Keuringsverslag van een elektrische laagspanning- en zeer lage spanningsinstallatie

NIET CONFORM

Straatnaam Dorpstraat
Huisnummer 15
Busnummer
Postcode 3040
Gemeente HULDENBERG
Land België

Gelijkvormigheidscontrole van een nieuwe huishoudelijke installatie volgens (KB 08/09/2019) - AREI Boek 1 - 6.4. en 4.2.4.3.

p. 7/7
Situatieschema
3 x 230V ~ 50Hz

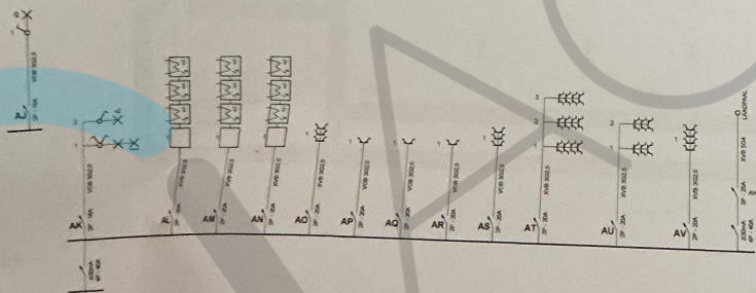
- I1.04 Situatieschema van de installatie komt niet overeen met de werkelijkheid. (Boek 1 Afdeling 2.12 - 2.13 en 3.1.2)
- I12.01 De externe invloedsfactoren werden ons niet schriftelijk meegedeeld en konden ter plaatse niet worden vastgesteld in het bijzijn van de beheerder of zijn afgevaardigde. (Boek 1 Afdeling 5.1.4. & 9.1.6.)Voor de praktijk
